Varaosakuvasto (IPL) – päivitys

T540XP II

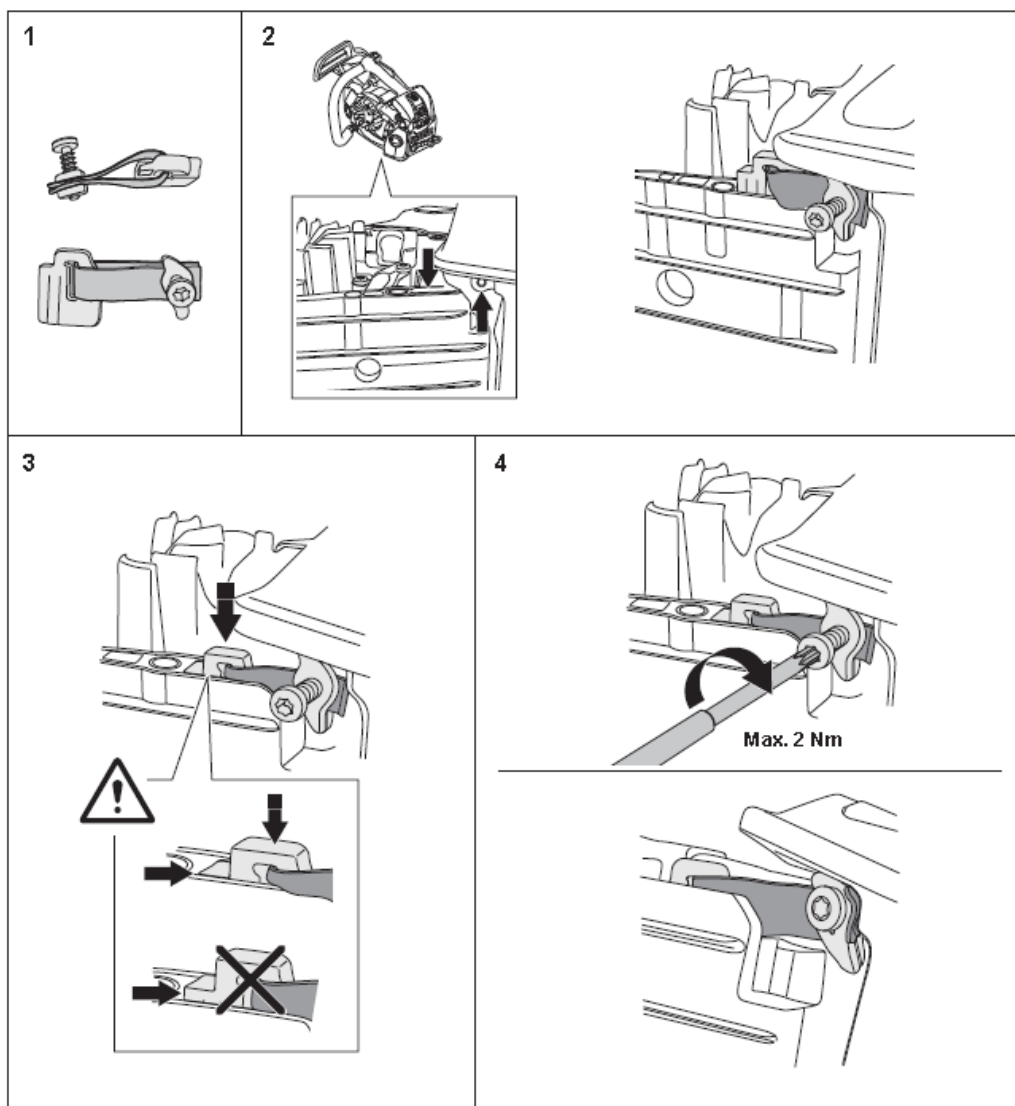
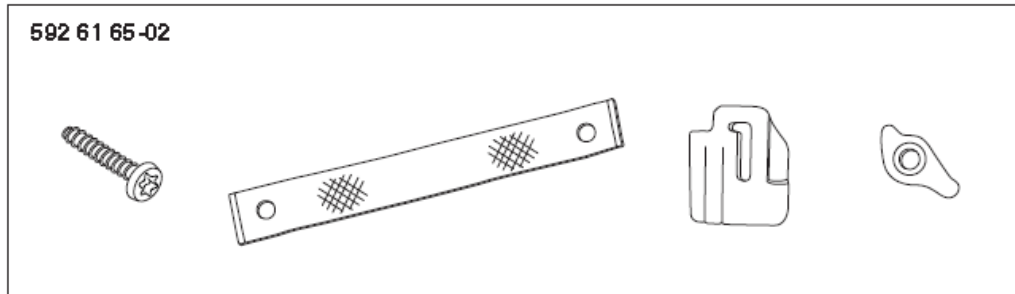
- Olemme lisänneet jouston rajoittimen (sarja 592 61 65-02) polttoainesäiliön ja sylinterin kotelon väliin.
Pakkauksen sisältö: Ohje ja rajoitin 592 61 65 cpl.
- Uusi sarja 586 34 14-02 ja ohje kaasuttimelle.

Tämä muutos **ei ole** täysin vaihdettavissa. Täysin vaihdettavissa alkaen polttoainesäiliöstä 522 59 02-05. Vanhemmissa polttoainesäiliöissä ruuvireikä on liian pieni.

Sarjanumero/päivämäärä	Huomautus
Sarjanumero 20192000001	Koskee jouston rajoitinta 592 61 65.
